7.2.6 第 1 期-B 以降の区間の路線計画変更の可能性

土木関係施設については、前述したように地形図上に計画記入された路線計画平面図が未入手であり、路線計画縦断面図も PETS-I のもので精度も不揃いである為、RITES レポートに記載されている土木施設計画が妥当なものであるかどうかを判定することは困難である。但し、入手した情報の分析、衛星画像による確認、更には環境チームが撮影したビデオ映像による既設構造物の確認作業等を通じて複合的に RITES Report を解釈し、RITES のレポートの記述から読み取れること、疑問を質して理解し得た事柄、費用計算書から理解し得た事柄に、現地調査および各専門家の経験を加味して推測し得る事柄等を併せて RITES レポートのレビューを行い、JICA 調査団としての見解と提案を記述するものである。

図 7-15 JST による ROB 標準側面図(都市部・郊外部)

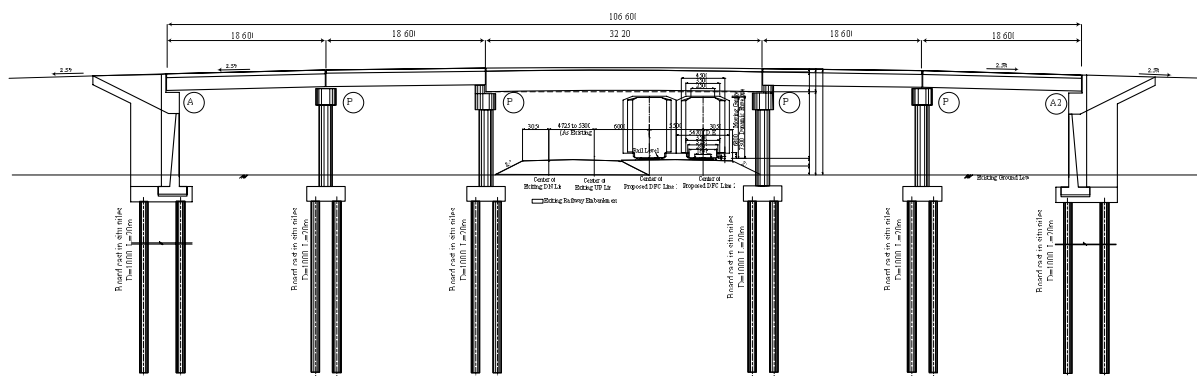
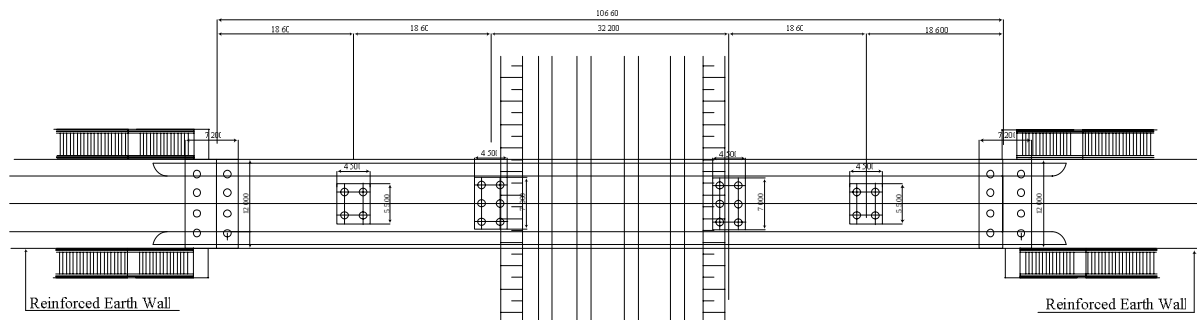
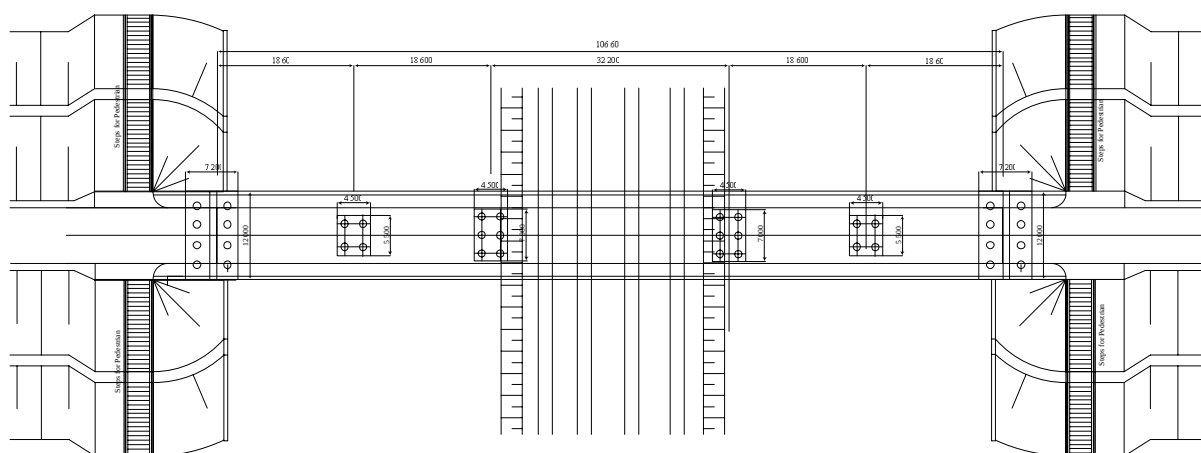
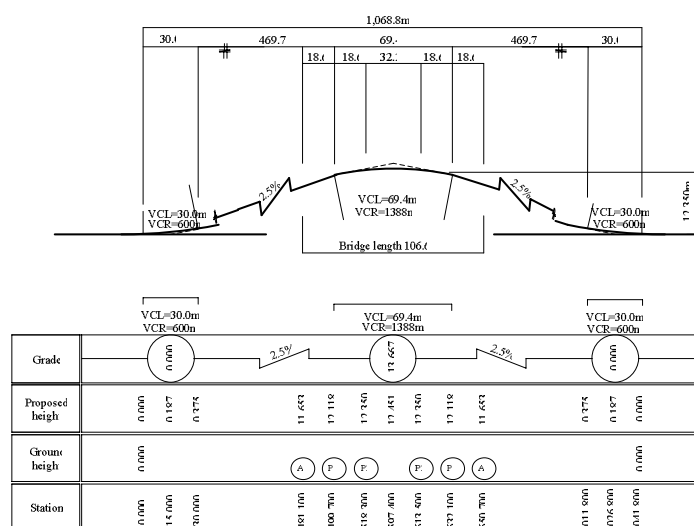
RITES に、上記 9 タイプの計画について、各案の幅員構成・支間割についての基本的な考え方を確認したが、合理的な回答は得られなかった。また各案に対するイメージ図を含む

図面も作成していないとの事であった。本来 ROB の計画は個々の現況・条件に応じて行うものであって標準とするタイプの数を多くすることは意味を持たないため、現地 ROB 補完調査の結果と併せ 9 タイプに分類する必要がないと判断し、制約条件のない場合の ROB について、市街地と郊外に建設する 2 タイプのみを基本とした。RITES PETS-II では ROB の道路縦断勾配最小勾配を 2.5% としており、実際に建設中の ROB においても同様の縦断勾配が採用されていることから、ROB の全長（橋梁および道路土工の合計延長）は約 1.1km と試算される。

レビューの結果、ROB を建設することが以下の影響を及ぼすことが明らかとなった。

PETS-II による計画では、すべての踏み切りを立体交差(ROB)化する計画としており、その箇所数は東西回廊を合わせると 900 箇所以上(総延長約 1,000km)におよぶ ROB とその内約 100km の橋梁が想定されており、仮にすべてを建設した場合、PETS II の試算通り全土木工事費の約 30%を ROB 建設費用が占めることとなる。

1 箇所あたり約 2 年の建設工期を要し、900 箇所以上の同時施工も社会環境を考慮すれば相当の困難が見込まれることから、ROB 建設が本プロジェクトのボトルネックになると予想される。

跨線道路橋の縦断勾配は非機械動力系交通も考慮し最大 2.5%を標準としている。ダ

ブルスタックに対応した空頭を確保すると、道路面と地盤面の高低差は 12m 程度となるため、跨線橋の勾配区間は片側約 500m となり、各地点で全長約 1.1km を超す跨線橋が建設されることになる。現在踏切を横断している歩行者、自転車交通、人力車、馬車などの非機械動力系ユーザーにとっては地域交通の利便性を著しく低下させ、不便を強要する側面がある。

以上の影響を勘案し、調査団は開通当初はすべての踏切を自動踏切化し、ROB を建設する必要が発生した箇所から順に、別のプロジェクトにより整備することを提案する。

図 7-20 既存 ROB の例 2(桁下空間利用)

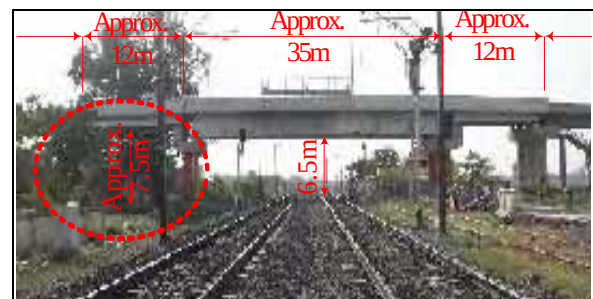
現地調査の結果、ROB は本線部分で約 6,250mm の空頭が確保されている。また、現在施工中の ROB では、設計上 6.5m の空頭を確保している事例も認められた。当面シングルスタックコンテナ対応とする東回廊では、既存 ROB の空頭で対応可能である。しかしながら、西回廊においては、ダブルスタックコンテナが通過可能な 7,900mm の空頭が必要とされており、並行区間に位置するすべての既存 ROB は架替えが必要である。前述した建設年次の新しい ROB の中には、多径間の取付橋梁をもつ ROB があり、取付橋梁の桁高が本線部分より小さくなっていることから、本線部分よりも大きなクリアランスが確保できる場合がある。DFC で必要とされている空頭と平面的なスペースを確保できれば、既存 ROB を撤去せずにすむ可能性がある。また、DFC の計画高さを下げる事で既存 ROB を撤去せずにすむ方法があれば、事業費の削減に寄与するものと考えられる。(図 7-20 参照)

図 7-21 東部回廊既存 ROB 調査結果

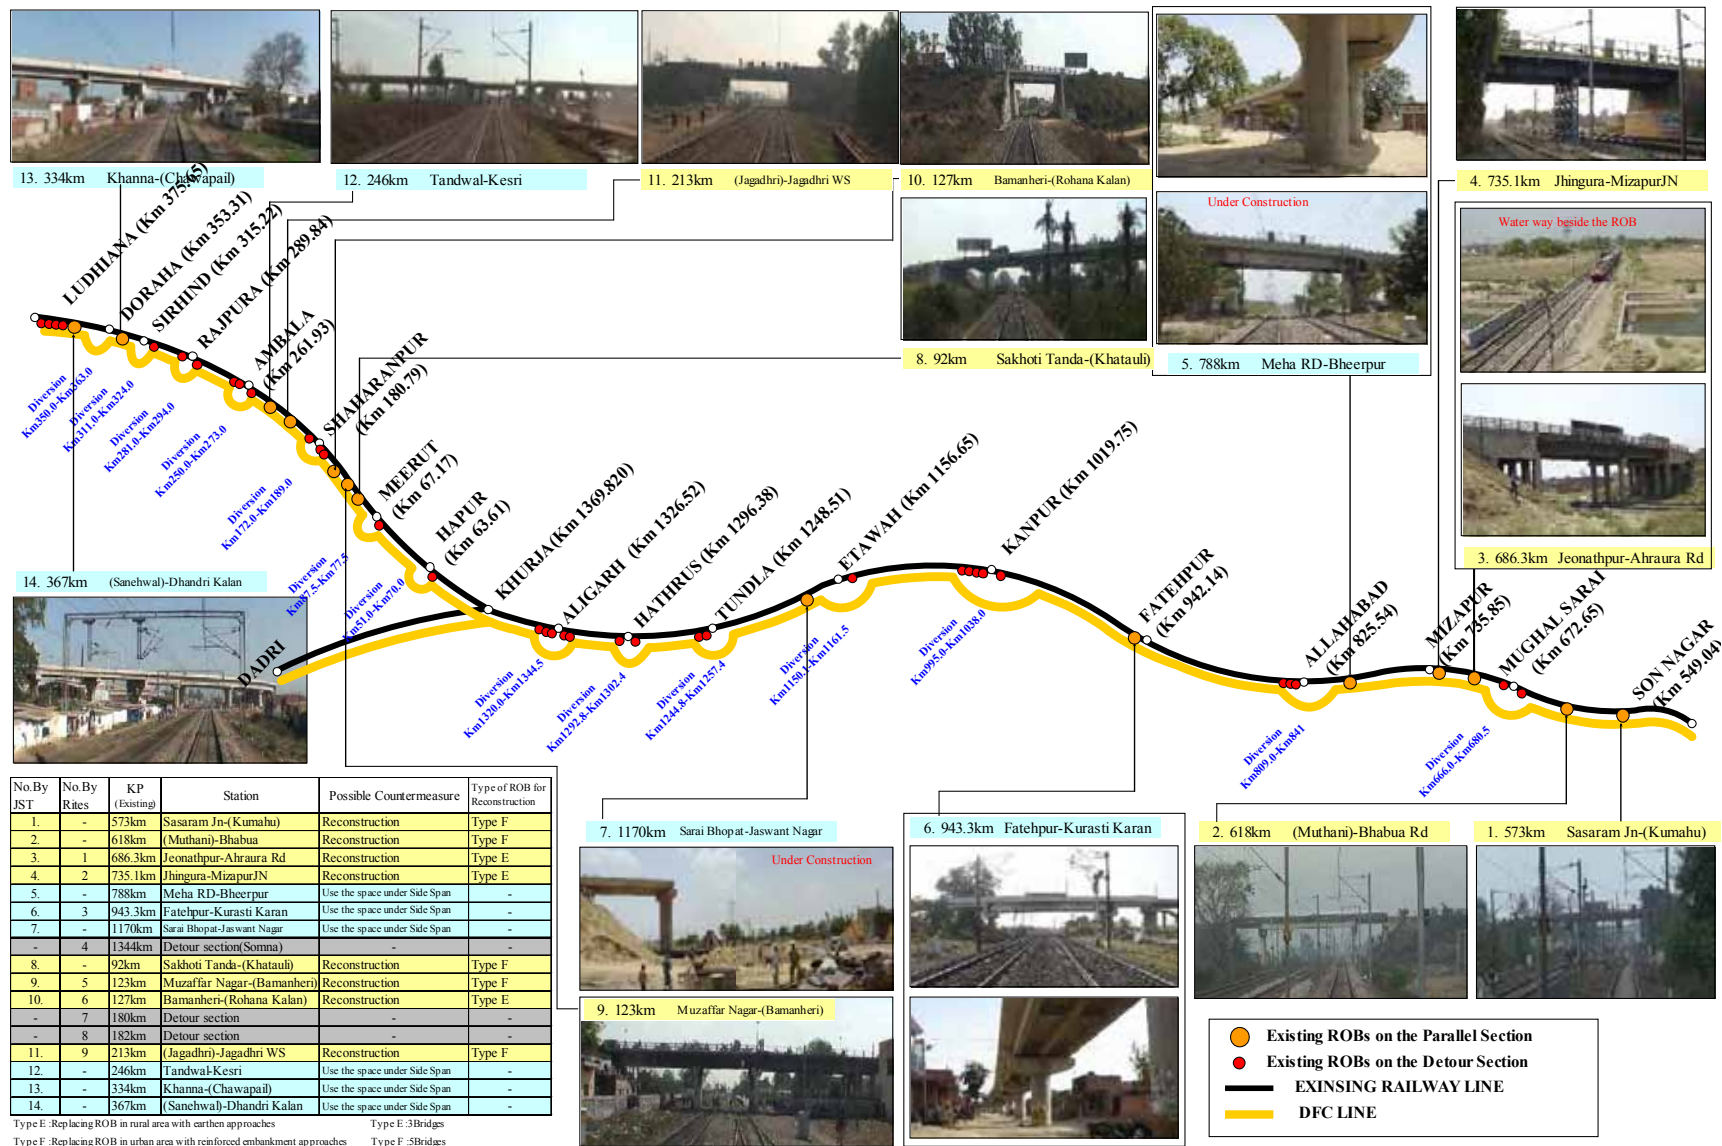
検討対象となる既存 ROB は 14 箇所である。そのうち 2 箇所の ROB は建設中であった。対象 ROB の内、7 箇所については平面的なスペースが不足しており、架替えが必要であると判断された。また 7 箇所は取付橋梁部分の下を利用できる可能性があり、今後詳細調査が必要である。東回廊の既存 ROB 調査結果を図 7-21 に示す。

図 7-23 Asaoti-Tuglakabad 間 ROB 調査結果

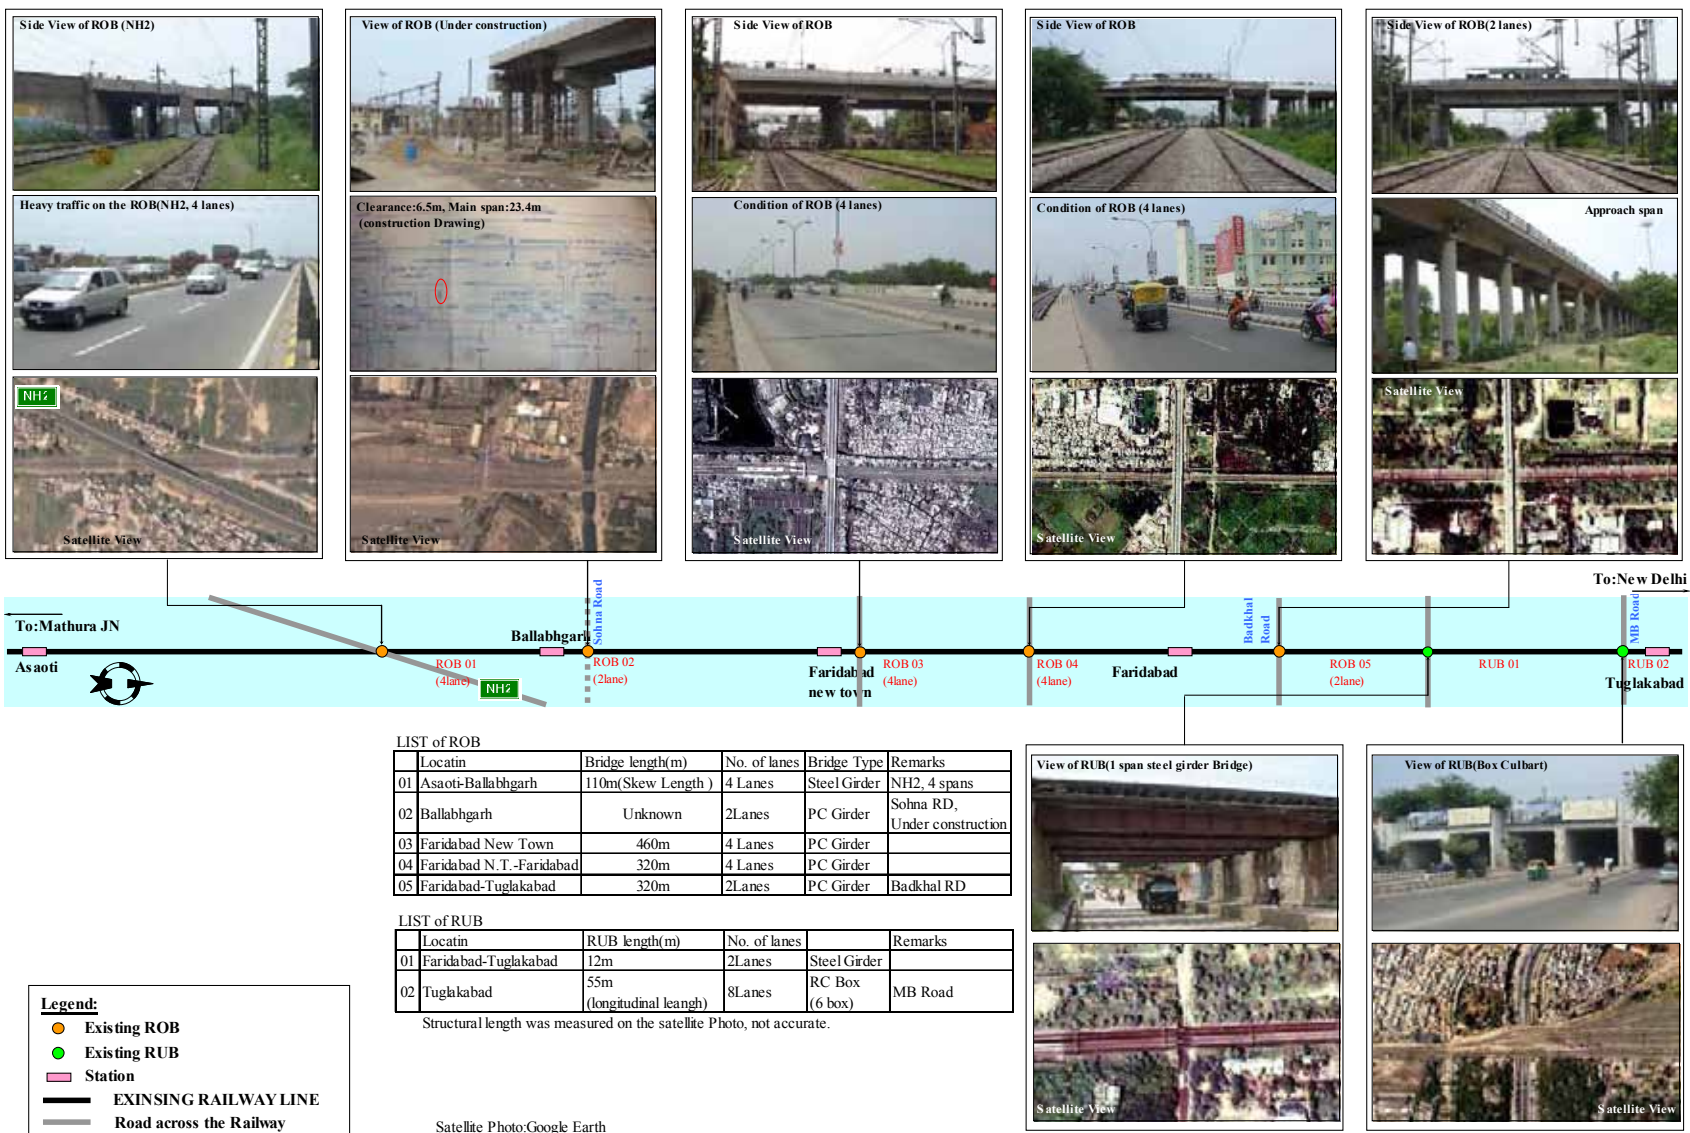
Asaoti-Tuglakabad 間には、5 箇所の既存 ROB があり、うち 3 箇所は 4 車線の ROB である。1 箇所の 2 車線 ROB は建設中であった。建設中の工事現場でのヒアリングの結果、空頭 6,500mm で計画されているとの事であり、ダブルスタック車両を通過させる事が必要となれば、5 箇所すべての ROB を架替える必要が生じる。国道 2 号線をはじめ、該当する ROB を通過する交通量は膨大であり、交通を遮断して架替え工事を行う事は周囲へ与える影響が甚大であることから、既存 ROB に平行して架替え ROB を建設する必要があると想定される。しかし、当該地域は都市化が進行しており、建設用地の制約も勘案すると、既存 5 箇所の ROB を架替える事は、多大な工期と工費を必要とし、非常に困難である事が予想される。Asaoti-Tuglakabad 間の既存 ROB 調査結果を図 7-23 に示す。

図 7-26 迂回ルート案の線形

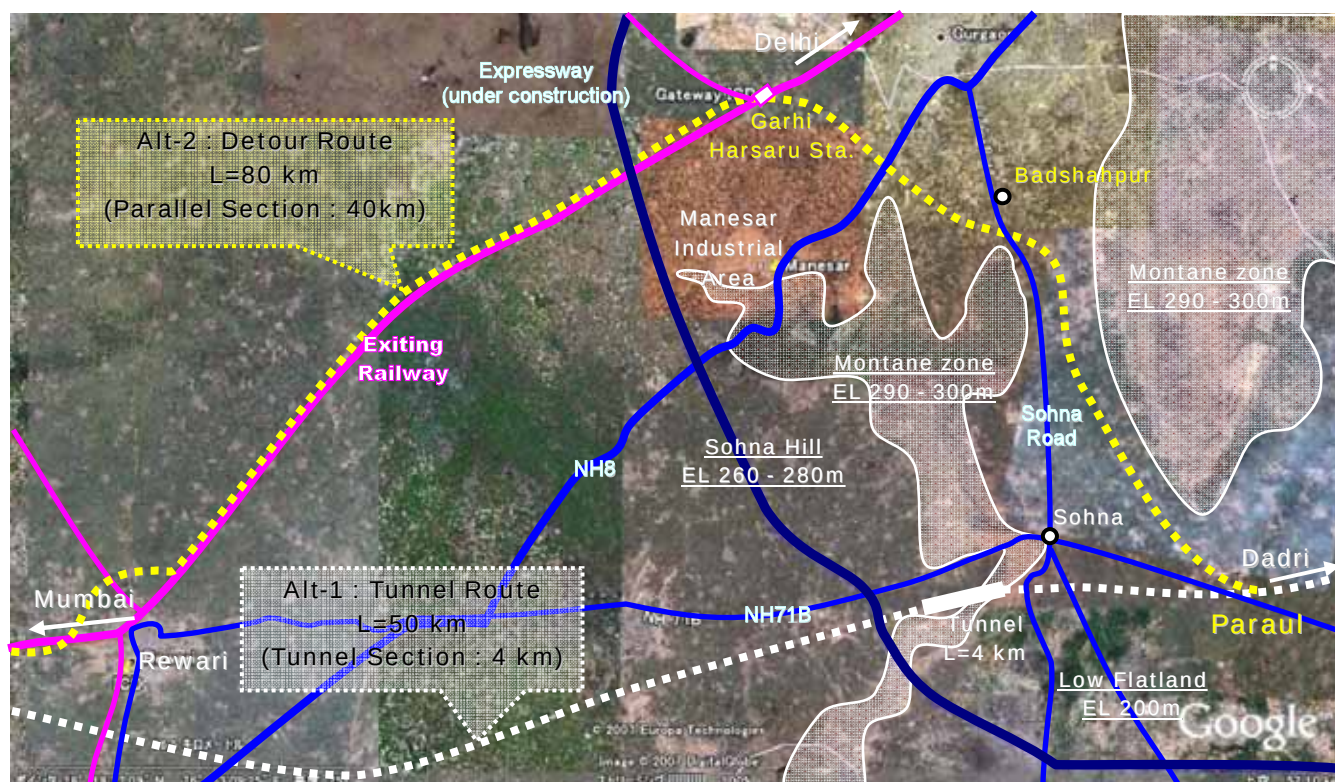
しかし、RITES の PETS-II では、地質調査や地下水調査などのトンネル設計に必要な自然条件調査を実施しておらず、また迂回路を含む代替ルートと比較検討がなされていない。

そこで、衛星写真や現地踏査等の概略調査を元にトンネル計画を避けた迂回ルートの概略検討をここで行う。なお、本資料は、今後の RITES 調査のための参考として使用される。

概略提案する迂回ルートは、南北に走る地形の段差を避け、Aravalli Hill の環境に配慮とする目的で、Rewari-Dadri 間のルートを北側に迂回して既存線の Garhi Harsaru 駅付近で直結する案である。この案は、①Aravalli Hill の環境に影響を与えない、②Rewari から Garhi Harsaru 駅付近の DFC の分岐点までは、在来線に並行するため、工事費が低減できる、③将来、Garhi Harsaru 駅付近に計画されている ICD と直結することにより、東西物流の面でのメリットが大きい、等の点で有利である。しかし、Manesar から Gurgaon にかけての国道 8 号線沿いは、工業団地の開発や都市開発が盛んであり、既に土地価格の高騰を招いているため、新線建設のための用地確保の困難さや DFC の事業費に大きく影響すると思われる。

図 7-27 PETS-II のトンネル縦断線形

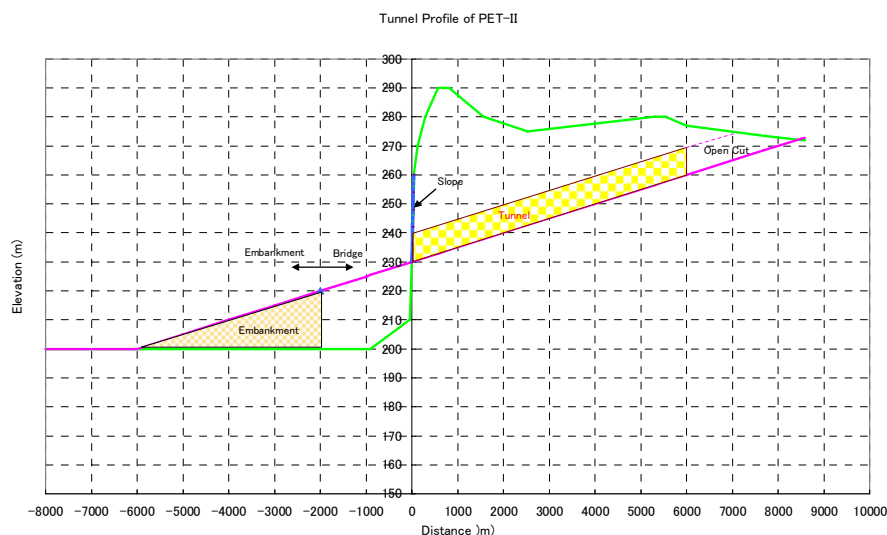
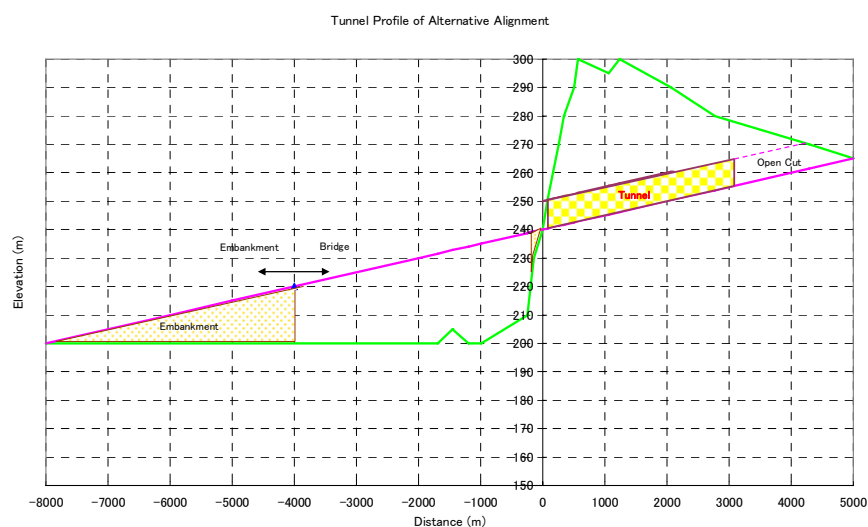
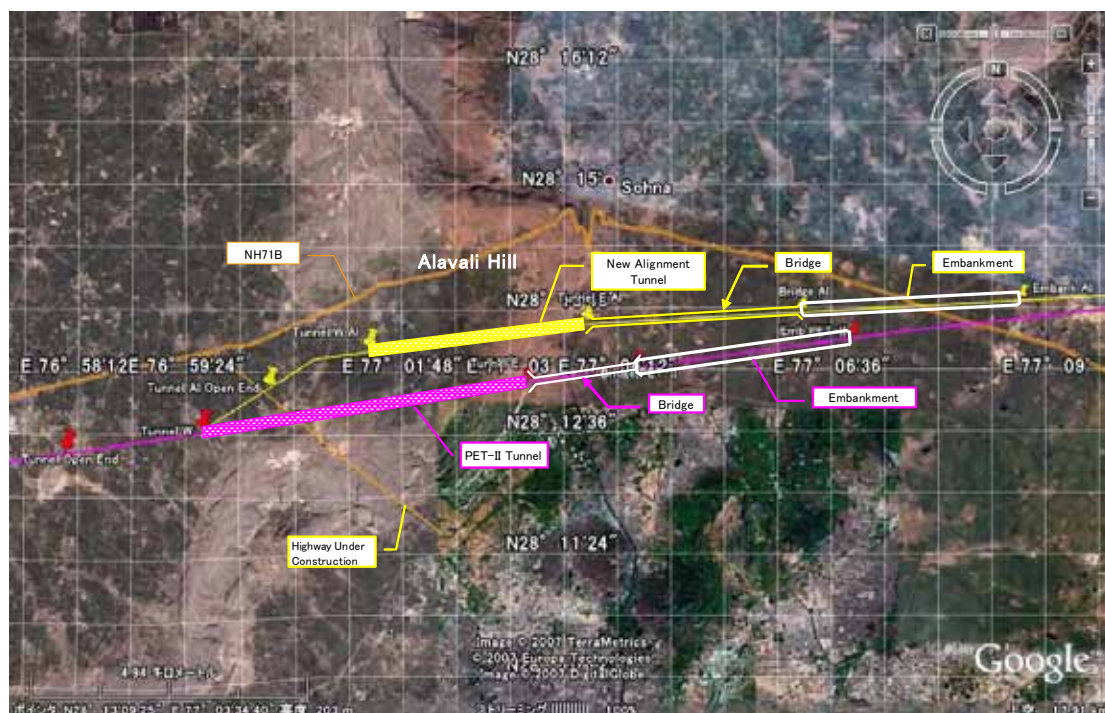
PETS-II のトンネル線形は、①東坑口に高さ 30m 以上の法面切取りが必要になり、鉄道共用後の安全対策費と維持管理費が増加する、②東坑口は、約 30m の盛土が必要になる、③西坑口は、深さ約 30m の開削区間になる、④西坑口の開削区間延長は、4km になる、等が主な検討対象としてあげられる。Alavali Hill の環境保全のため、PETS-II 案は、トンネル延長を 6km とし、西坑口の切取り深さを 20m 以下に抑える案に修正する。(図 7-27)

トンネル延長が長くなると工期、工費の面で多大な負担となる。改善案として、トンネル坑口位置を 1.5km ほど Sohna 方向に移動し、トンネル東坑口を E.L.240m、トンネル延長を 3km に短縮する線形案を提案する(図 7-28)。トンネル区間の平面図を図 7-29 に示す。ここでは、PETS-II と新線形案について、橋梁、盛土区間を含めた総合的な比較検討を行う。

工期および工費は、全体工事を比較して表 7-9 に示す。単位 m 当たりの建設単価は、複線トンネルで約 290 万円、単線トンネル併設で約 366 万円となる。単線併設トンネルは複線トンネルに比べて工期は短い、単位 m 当たりの単価が 26%ほど高くなるため、総工費の算出は複線トンネルを対象とする。PETS-II と、線形変更案のアクセス区間を含めた総工事費と工期は、それぞれ約 227 億円と 38 か月、174 億円と 48 か月で、工期、工費や施工性、環境への影響を含めた総合的な検討で、トンネル線形は、変更案が有利と思われる。
